REPUBLIKA HRVATSKA
MINISTARSTVO ZAŠTITE OKOLIŠA
I ENERGETIKE

Uprava za procjenu utjecaja na okoliš i
održivo gospodarenje otpadom

KLASA: UP/I -351-03/17-02/87

RJEŠENJE
O IZMJENI I DOPUNI UVJETA OKOLIŠNE DOZVOLE
- N A C R T -

Tehničko – tehnološkom rješenju postojećeg Pogona za proizvodnju fosforne kiseline, točka 4. Blok dijagram postrojenja prema posebnim tehnološkim dijelovima (procesni dijagram toka) – Slika 3.

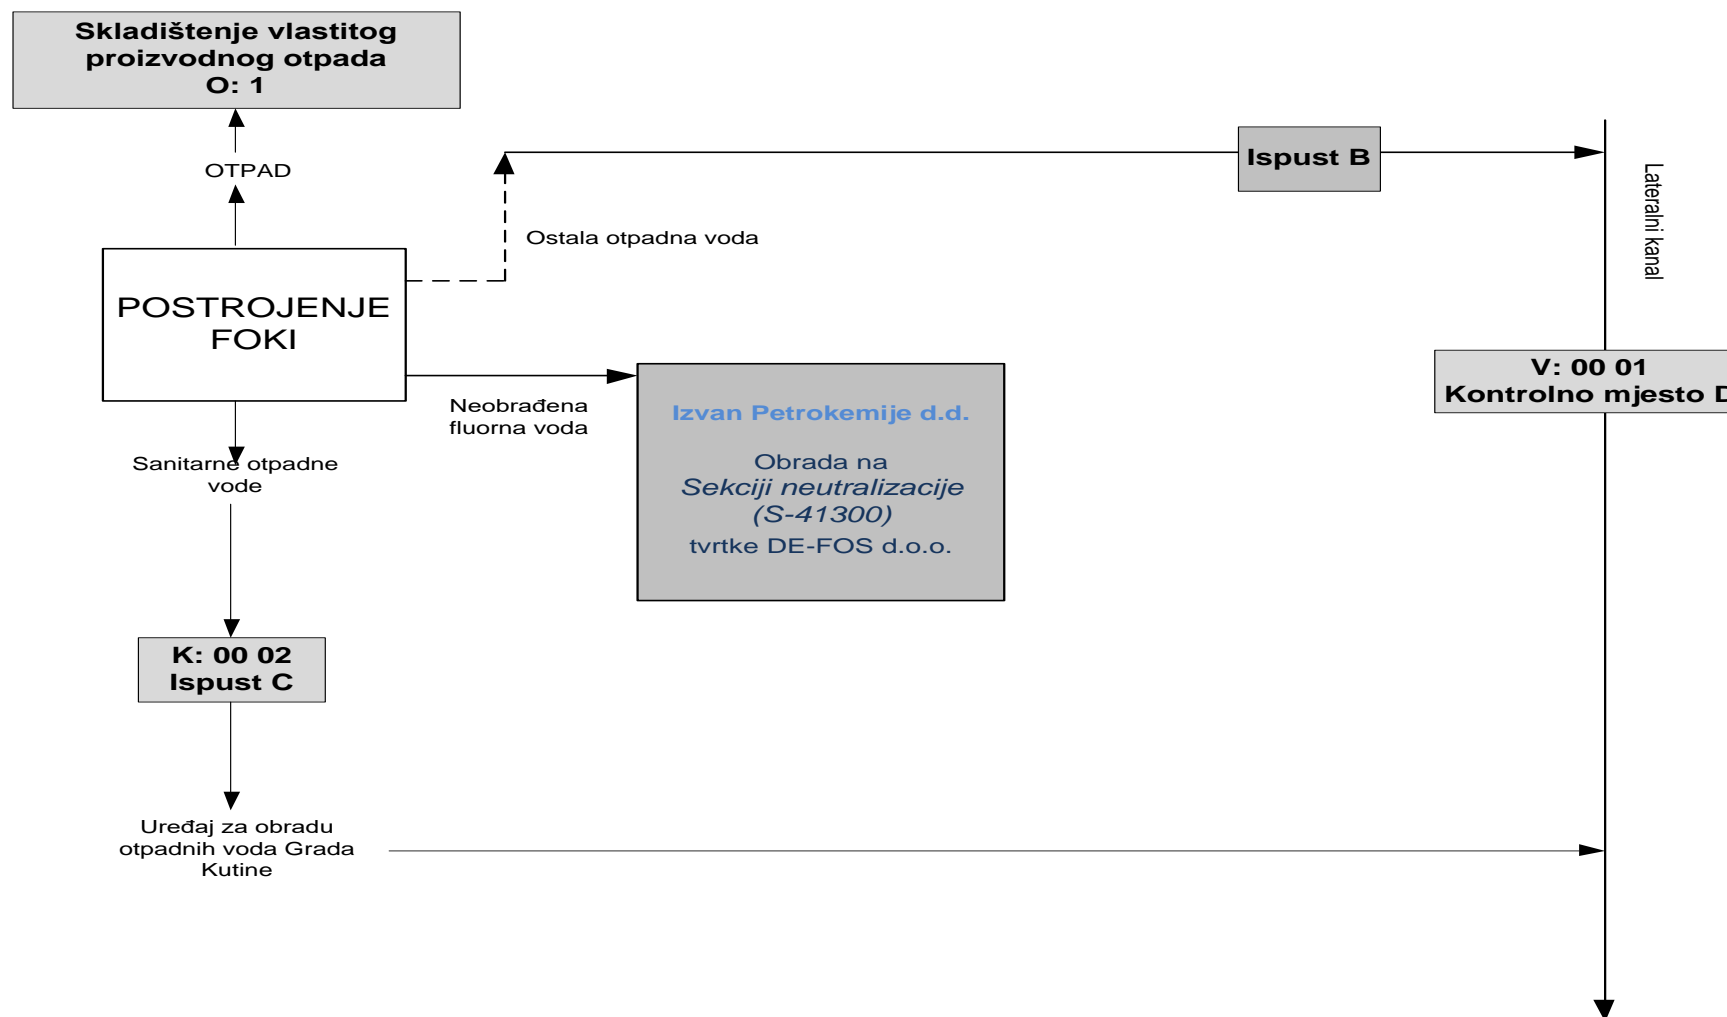
1.14. U Tehničko – tehnološkom rješenju postojećeg Pogona za proizvodnju fosforne kiseline, u točki 3. Plan s prikazom lokacije zahvata s obuhvatom cijelog postrojenja podtočka 3.2. (slika 4.) se ukida.
